监理通知单

工程名称：安徽全柴动力股份有限公司 31MW 分布式光伏发电项目 编号：QCGF-ZHJL-A. 0. 7-041

事由：关于天利厂区中担板安装质量事宜

中担板缺少固定螺丝

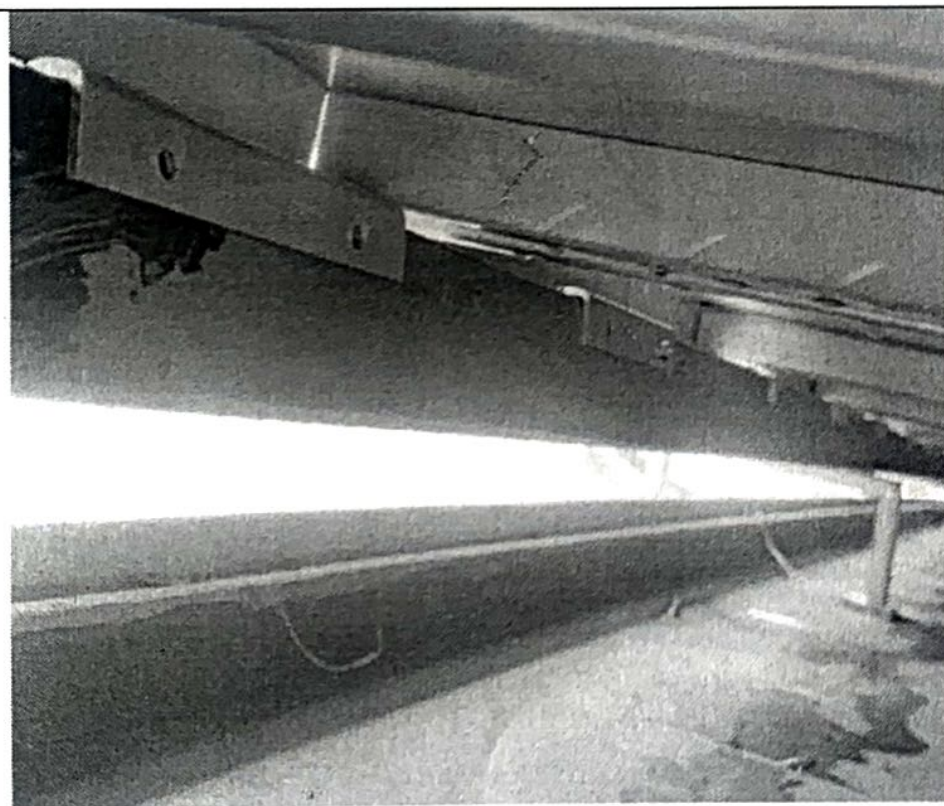
- 1、部分中担板安装缺少固定螺丝，严重影响工程质量。
- 2、安装完的组件下面存在垃圾较多、未清理，影响工程质量和文明施工。（附问题照片）

针对上述问题，望你单位立即进行返工处理，确保工程质量，整改完成后报监理项目部复查。否则将给予严厉的处罚，所造成的损失，将由你单位承担全部责任。
